**INFORME DE HITO DE CONTROL
N° 020-2025-OCI/0401-SCC**

EJECUCIÓN DE LA OBRA: “MEJORAMIENTO DEL SERVICIO DE TRANSITABILIDAD VEHICULAR Y PEATONAL EN EL JR. MONSEÑOR ALFONSO SARDINAS CDRA 3 Y 4, PSJE S/N (26, 28, 32, 33), PSJE LOS ÁNGELES, JR. PRÍNCIPE ILLATHUPA CDRA 2, JR. AUGUSTO FIGUEROA CDRA 2, CALLE COLOMBIA CDRA 1, CALLE PALESTINA, PSJE PALESTINA CDRA 1, CALLE ARGENTINA DRA 5, CALLE MÉXICO, AV. JOSÉ VARALLANOS CDRA 1, 2 Y 3 DE LA LOCALIDAD DE CAYHUAYNA DEL DISTRITO DE PILLCO MARCA - PROVINCIA DE HUÁNUCO - DEPARTAMENTO DE HUÁNUCO”

**HITO DE CONTROL N° 2 – EJECUCIÓN Y SUPERVISIÓN
CORRESPONDIENTE A LA VALORIZACIÓN DE OBRA N° 5**

Vista fotográfica n.º 20
Postes de luz en medio de veredas

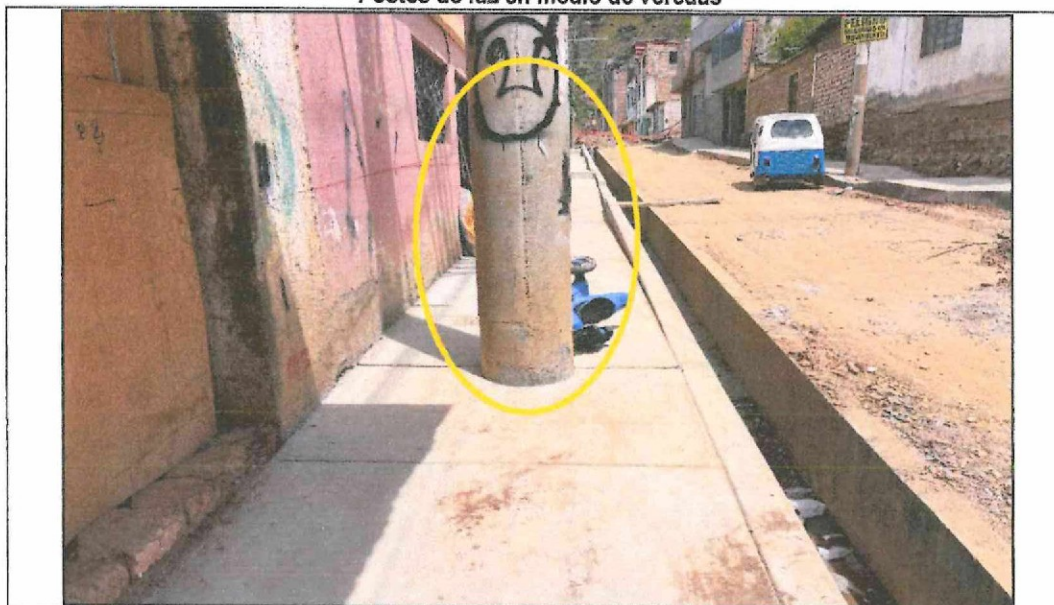
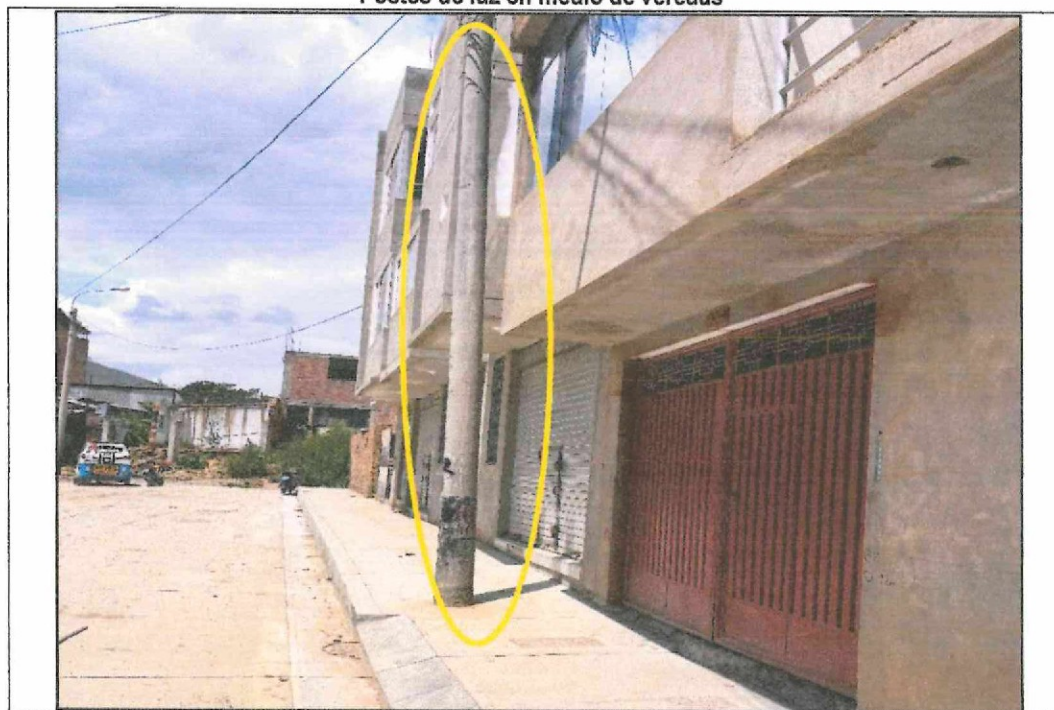
Asimismo, de la inspección realizada a la ejecución de la obra, se advierte la existencia de postes que se encuentran dentro del ancho de la vereda, que interrumpen el libre tránsito de las personas discapacitadas, conforme se observa en las vistas fotográficas siguientes:

Se observa los postes de luz que interrumpen el tránsito peatonal.

Se observa los postes de luz que interrumpen el tránsito peatonal.

Imagen n.º 12
Detalle de desnivel entre vereda y fondo de cuneta

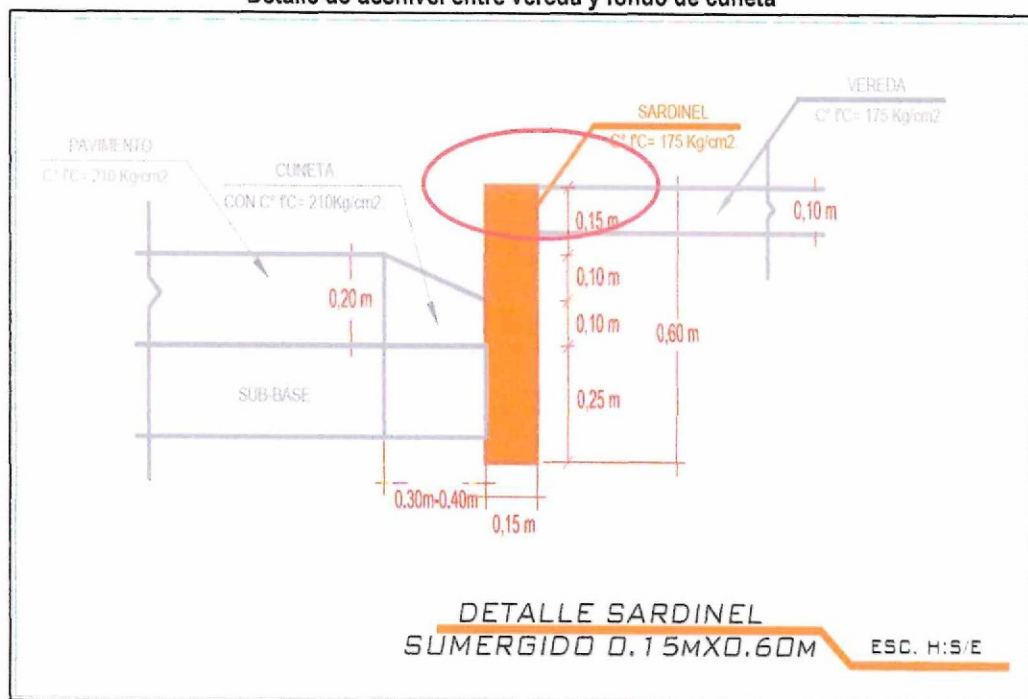
El Plano AVS-01 "Planos de Sardineles y Áreas Verdes", que forma parte del expediente técnico, establece que, entre el nivel de vereda terminada y el fondo de cuneta, debe existir una diferencia de veinticinco (25) centímetros, tal como se evidencia en las imágenes siguientes:

Al respecto, de las imágenes precedentes, se advierte que los planos que forman parte del expediente técnico, contemplan la diferencia de 0.25 m. que debe existir entre el fondo de cuneta y el nivel de vereda terminada. Asimismo, las especificaciones técnicas del referido expediente técnico, consideraron lo siguiente:

Imagen n.º 13
Detalle de altura de vereda

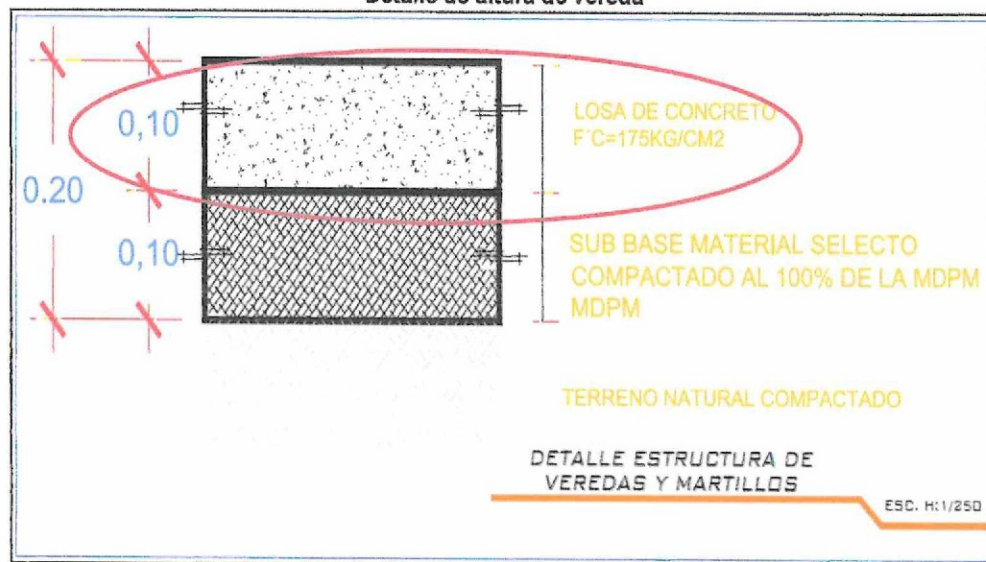
Asimismo, el Plano VRM-01 "Plano de Veredas Rampas y Martillos", del citado expediente, establece que la altura de la vereda a ejecutar es de diez (10) centímetros, tal como se evidencia en la imagen siguiente:

Vista fotográfica n.º 23
Desnivel de veredas respecto al pavimento ejecutado

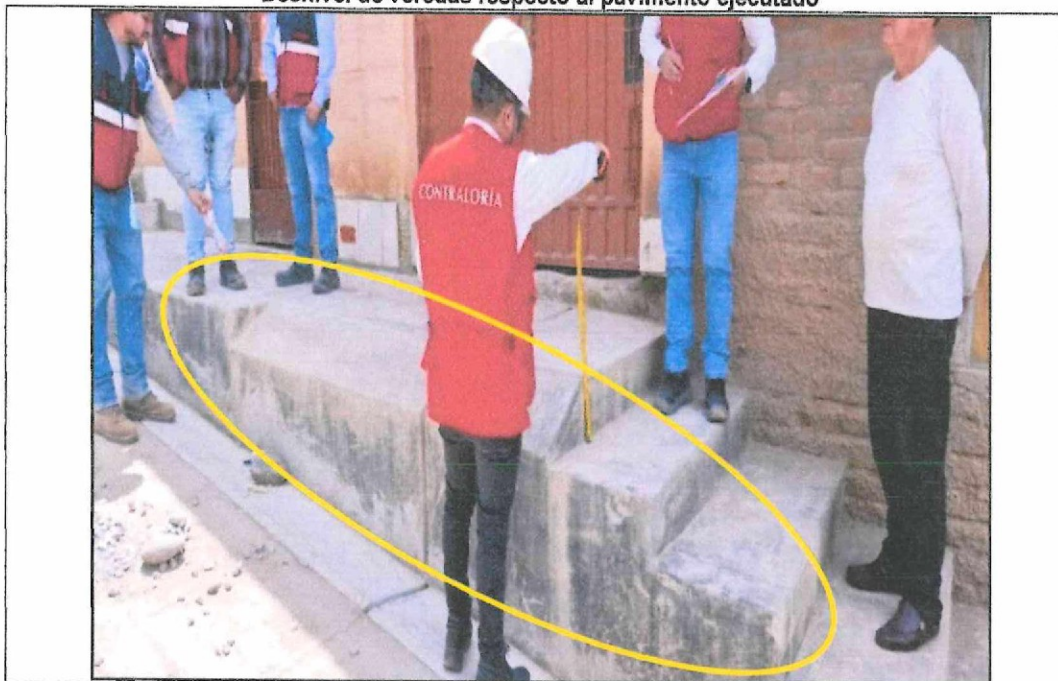
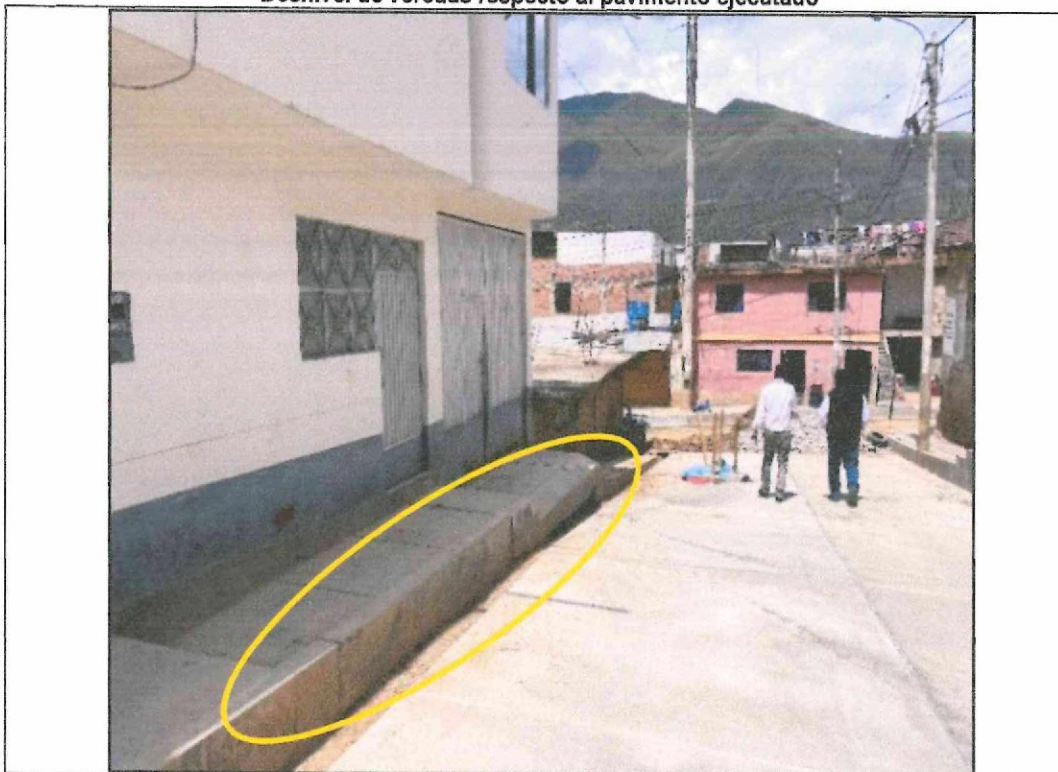
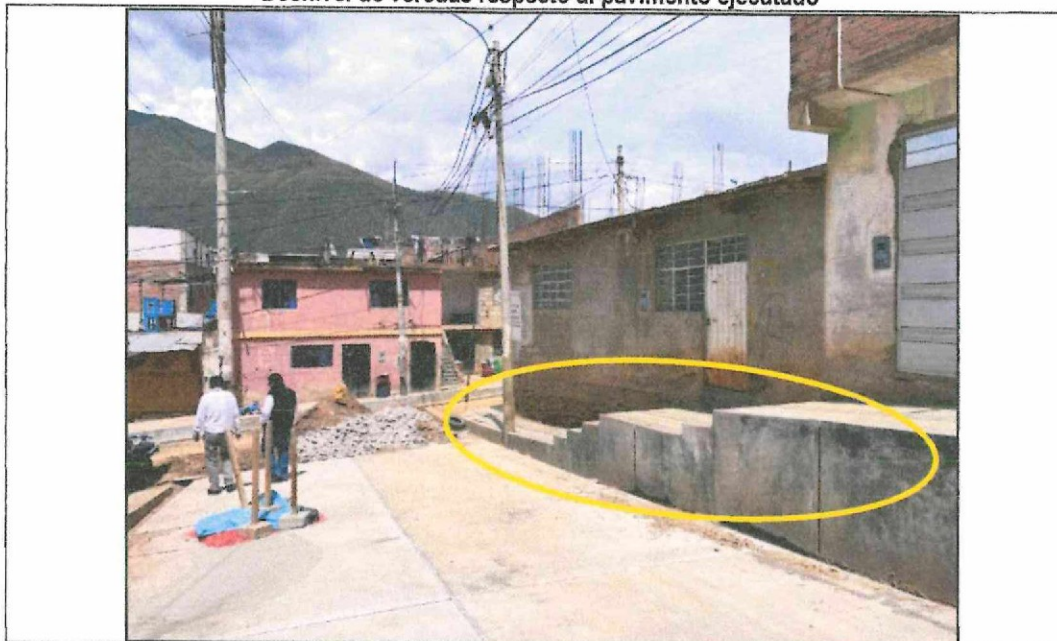
"6. Se constató en el pasaje Palestina alturas de veredas de concreto pronunciadas respecto al nivel del pavimento, superando en uno de los casos los ochenta (80) centímetros de diferencia de nivel, así como variación de ancho de vereda (...)

Se observa desniveles de veredas superiores a los veinticinco (25) centímetros.

Se observa desniveles de veredas superiores a los veinticinco (25) centímetros.

Se observa desniveles de veredas superiores a los veinticinco (25) centímetros.
